EIC-Lanamme-INF-1238-2023

## INFORME DE INSPECCIÓN

### INSPECCIÓN DE LA CONSTRUCCIÓN DEL VIADUCTO Y DEL PASO INFERIOR DE LA UNIDAD FUNCIONAL V DEL PROYECTO DE CIRCUNVALACIÓN NORTE, RUTA NACIONAL N.º 39

**Figura 2.** Cargas consideradas en el análisis estructural de la pared de cabezal del Bastión 2 del viaducto.

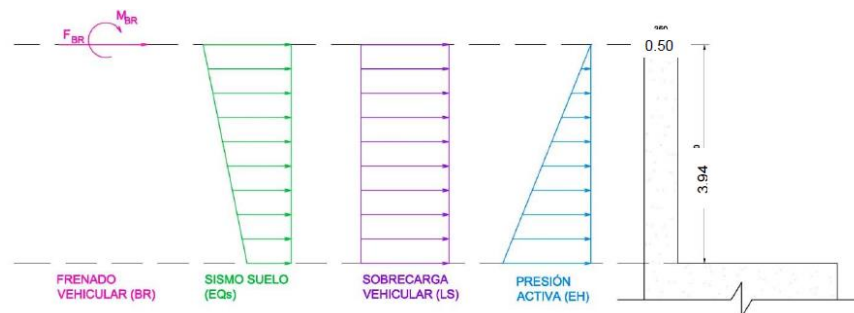
- B. En la memoria de cálculo del rediseño del Bastión 2 (Estrella & H Solís, 2023), no se incluyó la presión hidrostática (WA) detrás del bastión como parte de las cargas consideradas en el análisis estructural de la pared de cabezal (ver Figura 2). Según lo indicado en el Art. 11.6.6 de AASHTO LRFD, esto se permite siempre y cuando se coloque un sistema de drenaje detrás del bastión (AASHTO, 2020).

3.2. En caso de que el rediseño del Bastión 2 del viaducto no contemplara la colocación de un sistema de drenaje, se requiere una demostración por parte del Contratista de que el diseño estructural del Bastión 2 es adecuado para soportar las presiones hidrostáticas actuando en conjunto con la presión del suelo, como lo establece el artículo 11.6.6 de la especificación AASHTO LRFD (AASHTO, 2020), o en su defecto, el plan de intervención que seguirá el Contratista para corregir el problema y garantizar el cumplimiento de todos los requerimientos de la normativa.

**Figura 3.** Detalle de Bastión 2 del viaducto. **(a)** Diseño original muestra sistema de drenaje detrás del bastión. **(b)** Rediseño por parte del Contratista no muestra sistema de drenaje detrás del bastión.

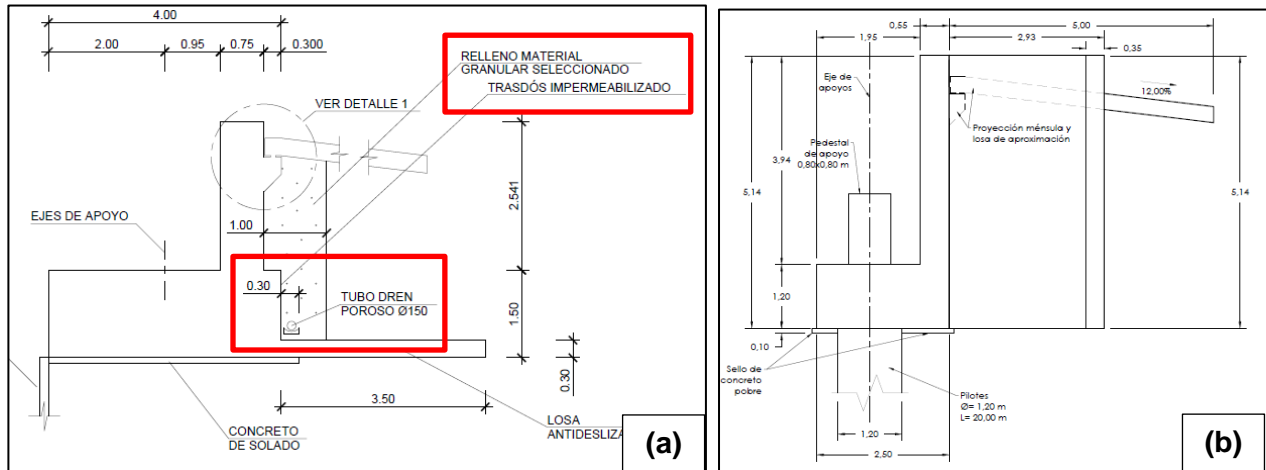
- C. Aunque los planos originales del Bastión 2 sí muestran un sistema de drenaje detrás del bastión (ver Figura 3a), los planos estructurales del rediseño de este elemento no muestran dicho sistema (ver Figura 3b).

3.1. Aclaración de si el rediseño del Bastión 2 del viaducto contempla la colocación de un sistema de drenaje detrás del muro que evite que se generen presiones hidrostáticas en esta zona, esto ante la duda de que dicho sistema no se observó en sitio durante la inspección realizada y este tampoco se muestra en los planos del rediseño del bastión.

**Figura 4.** Parte trasera del Bastión 2 del viaducto durante la inspección realizada. No se observó ningún sistema de drenaje detrás del bastión.

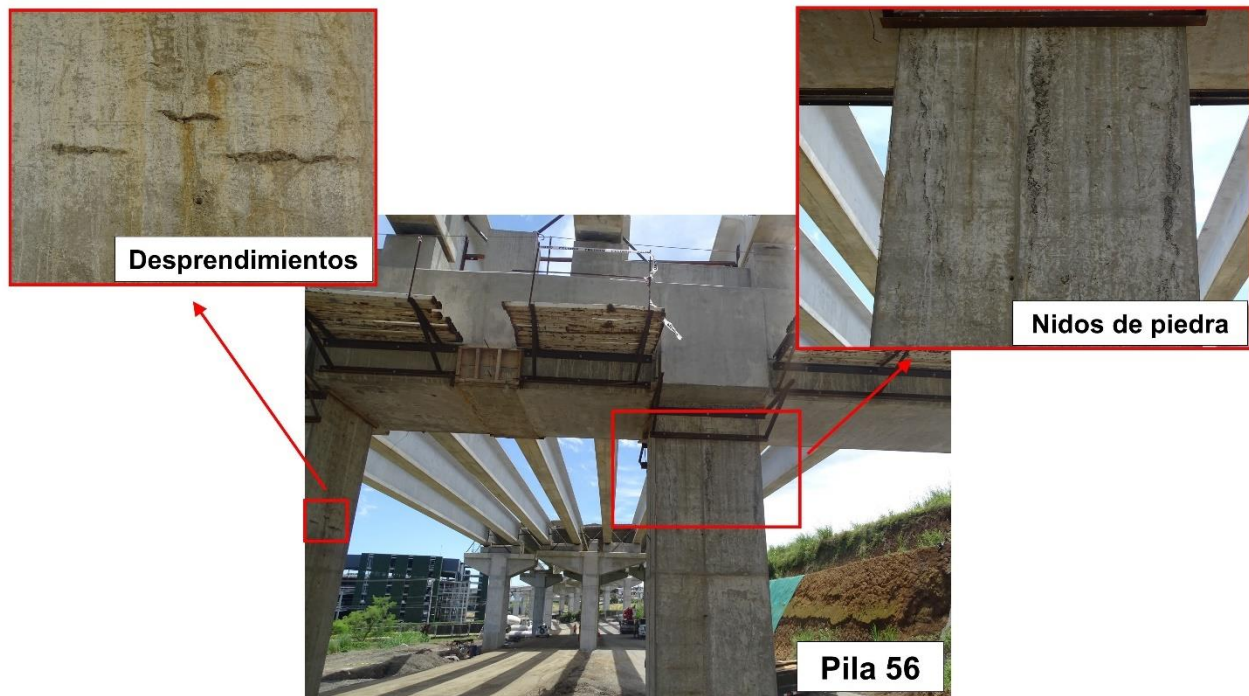
- D. Al momento de la inspección, no se observó ningún sistema de drenaje en la parte trasera del Bastión 2 (ver Figura 4).

**Figura 6.** Problemas de oxidación en los elementos de acero de los aisladores sísmicos tipo LRB.

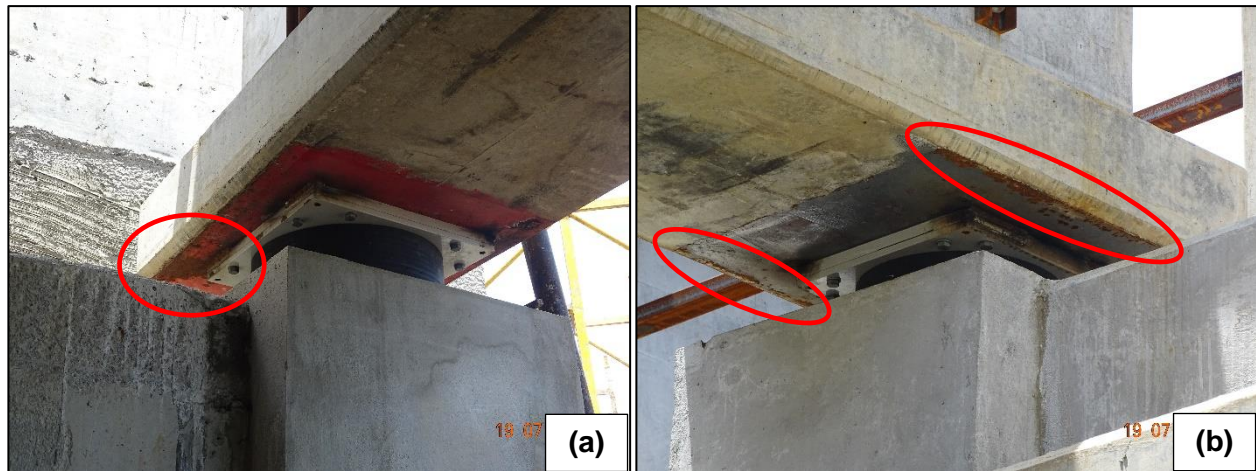
- A. Se pudo observar oxidación en las placas de acero que están embebidas en las vigas principales del viaducto, a las cuales se conectan los aisladores elastoméricos de núcleo de plomo (LRB por sus siglas en inglés), esto debido a la falta de aplicación de un sistema de protección de pintura para elementos de acero (ver Figura 6).
- B. El problema de oxidación también se observó en los cordones de soldadura entre la placa superior de los aisladores tipo LRB y la placa de acero que está embebida en las vigas principales (ver Figura 7).

1.3. Las especificaciones del sistema de protección contra la corrosión que sería aplicado a los elementos de acero de los apoyos de los tramos del viaducto pertenecientes a la Unidad Funcional V y los detalles del procedimiento que seguiría el Contratista para aplicarlo.

**Figura 10.** Desprendimiento de concreto alrededor de las placas de acero embebidas en las vigas principales. **(a)** Aislador sísmico del Bastión 2. **(b)** Aislador sísmico de pila.

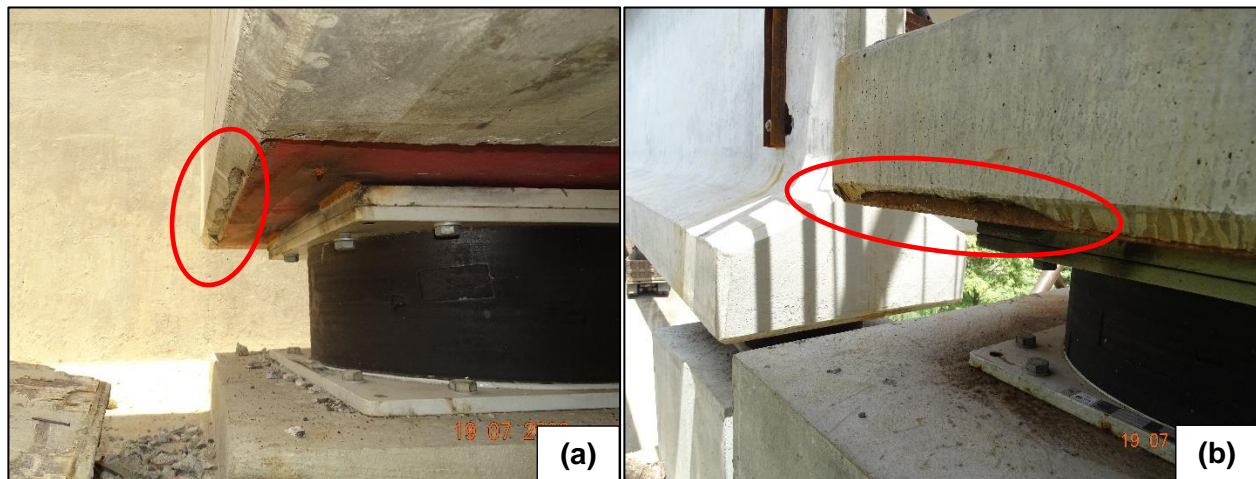
- A. Se pudo observar agrietamiento y desprendimiento de concreto alrededor de las placas de acero que están embebidas en las vigas principales, a las que se sueldan los aisladores sísmicos tipo LRB (ver Figura 10). Esto representa un problema de durabilidad, ya que al

1.4. Las especificaciones del material que sería utilizado para restituir el recubrimiento de concreto desprendido alrededor de las placas de acero embebidas en las vigas principales y los detalles del procedimiento que seguiría el Contratista para aplicarlo.

Figura 13. Detalle del acero de refuerzo de la prelasas prefabricadas como se muestra en los planos estructurales del proyecto.

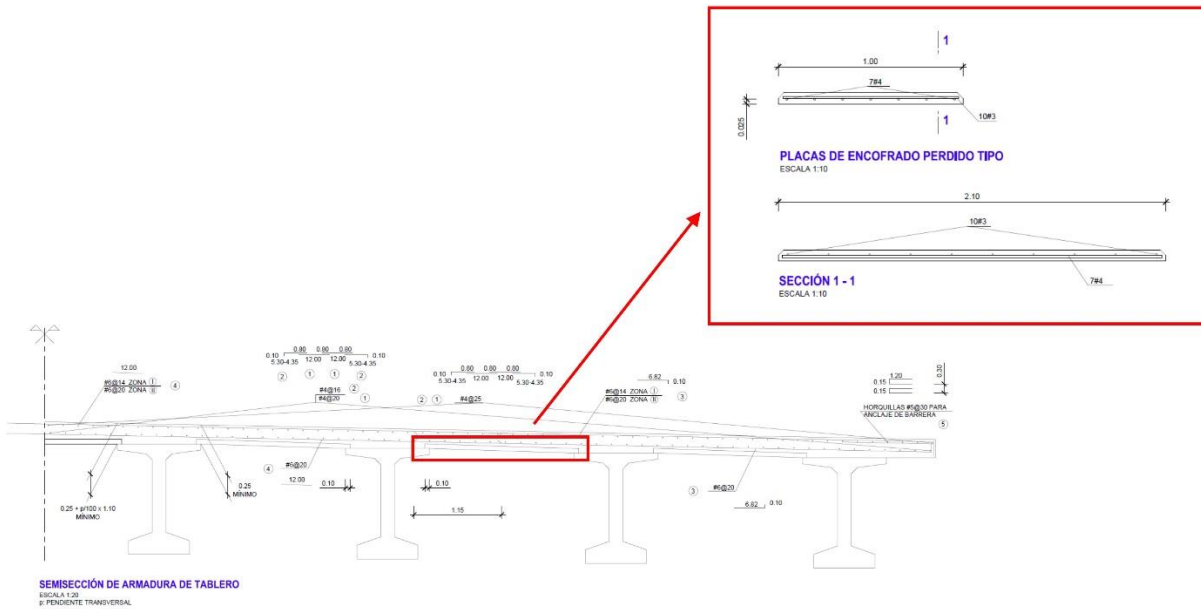
- B. De acuerdo con los planos estructurales del proyecto, no existe una conexión a cortante entre las prelosas prefabricadas y el tablero colado en sitio que transmita las fuerzas entre ambos elementos (ver Figura 13). Asimismo, en la memoria de cálculo del viaducto se indica que el espesor de las prelosas no se consideró al momento de realizar los cálculos de la resistencia del tablero (Estrella & H Solís, 2018). Por lo tanto, se puede suponer que las prelosas en cuestión no contribuyen a la capacidad estructural del tablero.

4.1. Aclaración de si está previsto implementar alguna medida correctiva con respecto a las grietas en las prelosas utilizadas como encofrado permanente del tablero.

**Figura 14.** Medición de la separación del acero de refuerzo longitudinal del tablero del viaducto, la cual coincide con lo especificado en los planos estructurales. **(a)** Capa de refuerzo superior. **(b)** Capa de refuerzo inferior.

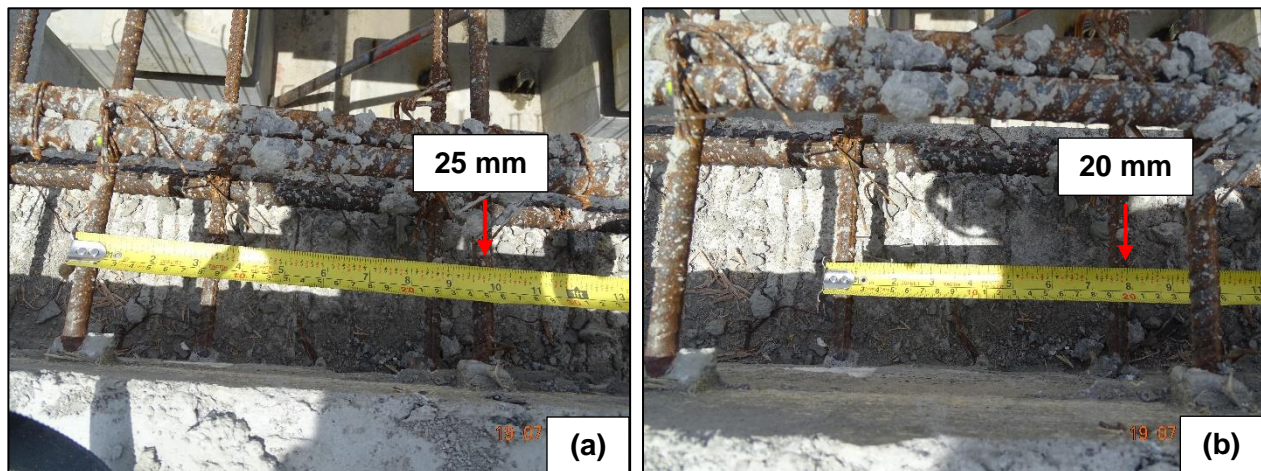
- A. Durante la inspección se midió la separación del acero de refuerzo longitudinal del tablero del Tramo 55 del viaducto, el cual ya había sido colado. En el caso de la capa superior, se midió una separación de 25 mm (ver Figura 14a), mientras que, en el caso de la capa inferior, se midió una separación de 20 mm (ver Figura 14b). Estas separaciones coinciden con lo especificado en los planos estructurales del viaducto.
- B. No fue posible medir la separación del acero de refuerzo transversal ya que este no se encontraba visible al momento de la inspección.

**Figura 15.** Grietas por retracción del concreto en pared de cabezal del bastión norte del paso inferior (Tramo 2).

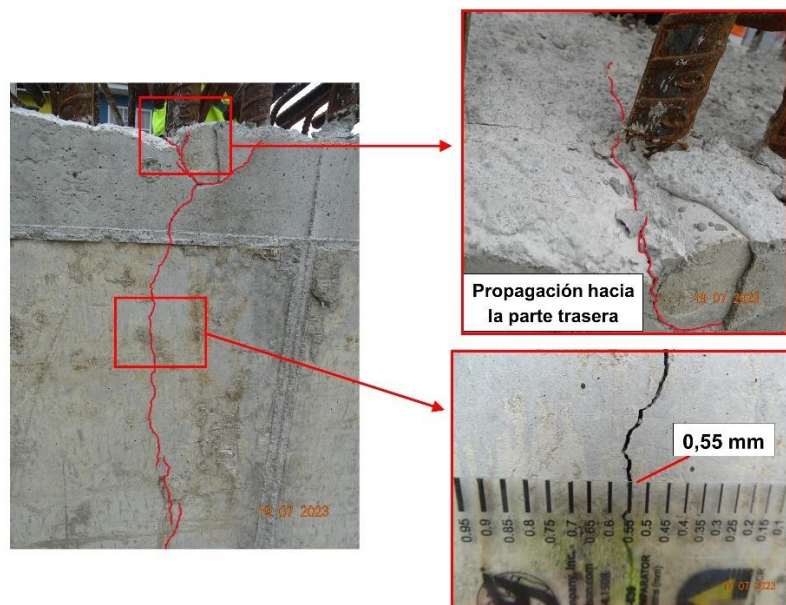
- A. Se observaron grietas verticales en la pared de cabezal del bastión norte, para las cuales se pudo medir un espesor aproximado entre 0,2 y 0,55 mm y una separación aproximada entre 3 y 4 m. Estas grietas abarcaban la altura completa de la cara frontal de la pared de cabezal y en algunos casos incluso se extendían hacia la parte trasera (ver Figura 15). Adicionalmente, se observó una grieta aislada en la viga cabezal del bastión norte con un espesor aproximado de 0,5 mm (ver Figura 16).

- B. De acuerdo con Xue, Zhou, Hua & Li (2018), la principal razón para la aparición de grietas verticales en un bastión es que, bajo el efecto conjunto de retracción del concreto y cambios de temperatura, se produce deformación entre la viga cabezal sobre pilotes y la pared de cabezal. Sin embargo, esta deformación se encuentra restringida por la rigidez de los pilotes, lo cual genera grietas en la pared de cabezal que se propagan verticalmente.

5.1. El plan de intervención que seguirá el Contratista para solventar el problema de agrietamiento por retracción del concreto en la pared de cabezal de los bastiones del paso inferior, con tal de evitar problemas de durabilidad en estos elementos.

**Figura 19.** Grietas por retracción del concreto en pared de cabezal del bastión sur del paso inferior (Tramo 3).

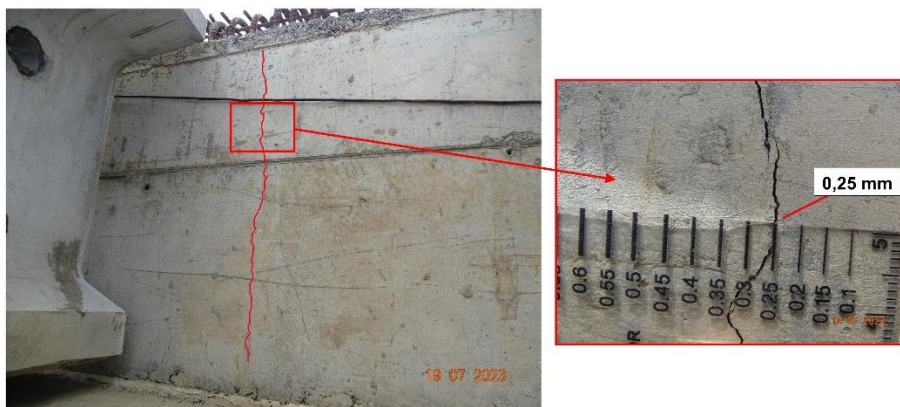
- A. Se observaron grietas verticales aisladas en la pared de cabezal tanto del bastión norte como del bastión sur, las cuales presentaban un espesor aproximado de 0,25 mm y abarcaban la altura completa de la cara frontal de la pared de cabezal (ver Figura 19).
- B. La causa de estas grietas aparenta ser la misma que la expuesta para el Tramo 2 del paso inferior (ver Observación 5.2.1.B)

**Figura 20.** Nidos de piedra y varillas expuestas en pared de cabezal del bastión sur del paso inferior (Tramo 3). En apariencia las varillas expuestas no forman parte del acero de refuerzo del elemento.

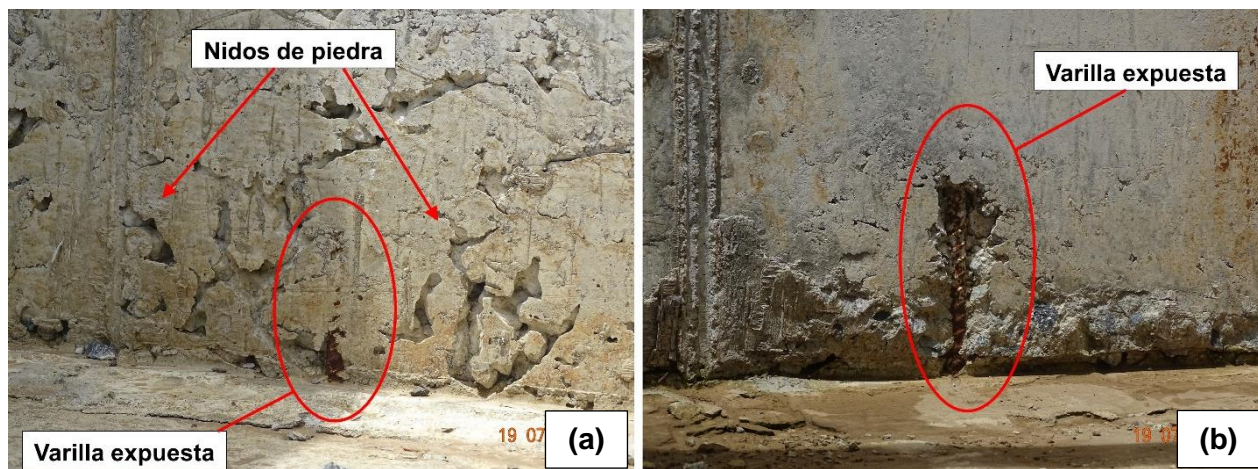
- A. Se pudo observar nidos de piedra en varios puntos de la pared de cabezal tanto del bastión norte como del bastión sur (ver Figura 20a).
- B. Se pudo observar varias varillas expuestas en la pared de cabezal tanto del bastión norte como del bastión sur (ver Figuras 20a y 20b). En apariencia estas varillas no forman parte del acero de refuerzo de la pared de cabezal, sino que fueron colocadas para dar soporte de la formaleta durante el proceso de colado del concreto. Sin embargo, la eventual corrosión de estas varillas podría ocasionar desprendimientos en el concreto circundante.

6.1. El plan de intervención que seguirá el Contratista para solucionar cada una de las siguientes deficiencias observadas durante la inspección, las cuales están asociadas a procesos constructivos:

**Figura 25.** Hundimiento y desprendimiento en pared de cabezal del bastión sur del paso inferior (Tramo 4).

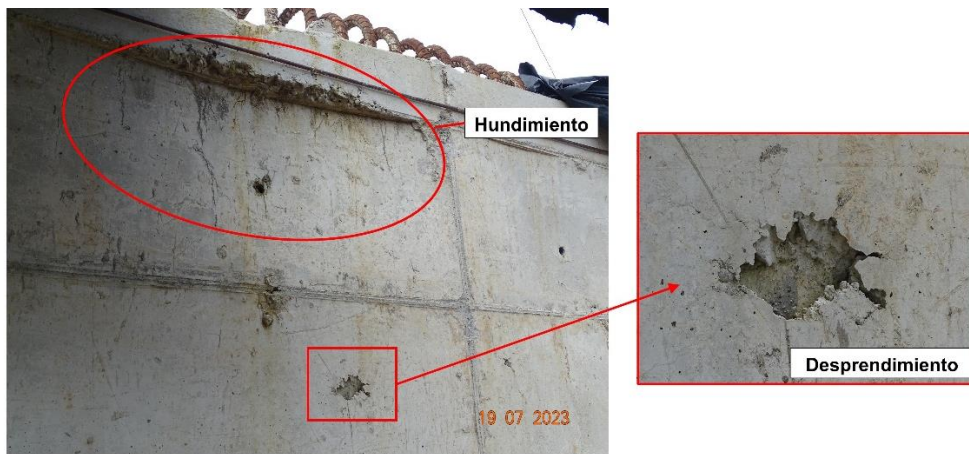
- A. Se pudo observar nidos de piedra en varios puntos de la pared de cabezal del bastión sur (ver Figura 24).
- B. Se pudo observar un hundimiento puntual en la superficie de la pared de cabezal del bastión sur, aparentemente causado por el movimiento de la formaleta durante el colado del elemento (ver Figura 25). Este hundimiento provoca que el recubrimiento de concreto al acero de refuerzo en esta zona sea menor al especificado.

- C. Se pudo observar desprendimientos de concreto puntuales en la pared de cabezal del bastión sur, aparentemente producidos al momento de remover la formaleta después del colado del elemento (ver Figura 25).
